Titel: Austausch des Antennenstrahlers		
AG-SB-2025-02-B-DE	Datum des Inkrafttretens: 25.07.2025	Kategorie:
Gültigkeit		A – Sicherheitskritisch
Betroffene Fluggeräte: AutoGyro Calidus AutoGyro Cavalon	Betroffene Werknummern: Ausstattungsabhängig; <i>siehe „Grund und Übersicht“</i>	B – Empfohlen C – Optional
Auf das angegebene oder nachfolgende Problem wird im Wartungshandbuch Aircraft Maintenance Manual (AMM) in letztgültiger Ausgabe verwiesen.		Siehe AutoGyro Webseite
Dieses Formular ist eine Reaktion von AutoGyro GmbH auf ein bei Wartungsarbeiten gefundenes Problem, welches eine Eingrenzung oder Korrektur erfordert, bzw. eine Service-Information über Flugzeugmodifikationen. Unterstützung erhalten Sie bei AutoGyro Technical Support: airworthiness@auto-gyro.com .

Grund und Überblick über das Service Bulletin (Ursache des Problems, falls bekannt)

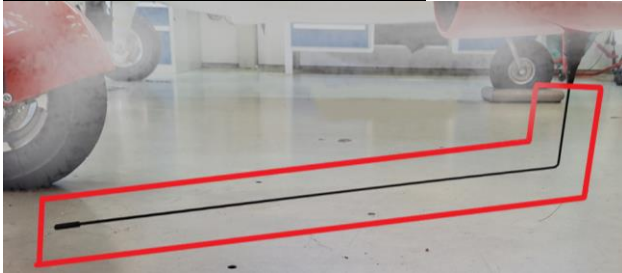
Alte Variante: (Schwarzer Draht)

Verbesserte Version: (Silberner Draht, wenn werkseitig verbaut)
